OSSERVAZIONI preliminari sulla proposta di Deliberazione sull'adozione del Piano di Utilizzo degli Arenili della Giunta di Roma Capitale (Modifiche adottate il 2.8.2022 alla D.G.C. n.76 del 22.11.2019)

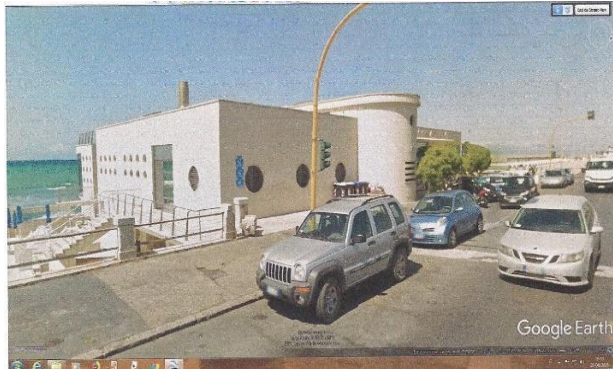
Nel nuovo PUA manca una qualsiasi tabella o calcolo che indichi i mq corrispondenti agli indici ET né tantomeno le quote di manufatti in eccesso o difetto. È assente inoltre in tutto il PUA l'indicazione di una qualsiasi demolizione obbligatoria, ma vengono citate solo opere di riqualificazione da effettuarsi a cura del futuro concessionario vincitore della gara per la concessione di Sub-ambito, sulla base del piano di investimenti presentato (Regolamento, art. 31 comma 3):

*“L'importo dell'investimento dovrà essere commisurato, in particolare:
a) al programma progettuale per gli interventi di manutenzione straordinaria, di recupero o ripristino, di demolizione e ricostruzione;[...]*”

Da notare che la “demolizione” è comunque associata alla “ricostruzione”, lasciando così spazio ad una interpretazione favorevole al mantenimento delle cubature esistenti. Interpretazione del resto confermata anche dal fatto che vengono salvati a priori non solo gli stabilimenti “storici” ma anche le piscine, ovunque siano collocate.

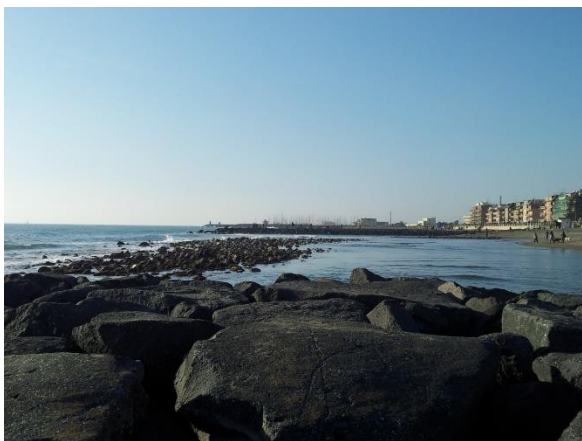
La durata delle concessioni sembra essere regolata principalmente sulla base degli importi degli investimenti garantiti dal Concessionario d’Ambito (art. 31 del Regolamento):

“Nei limiti di quanto previsto dalla normativa vigente in materia, la durata delle Concessioni Demaniali Marittime è determinata dall’Ente Subdelegato, sulla base degli investimenti proposti in sede di gara, connessi alla riqualificazione in ogni Sub-Ambito”.
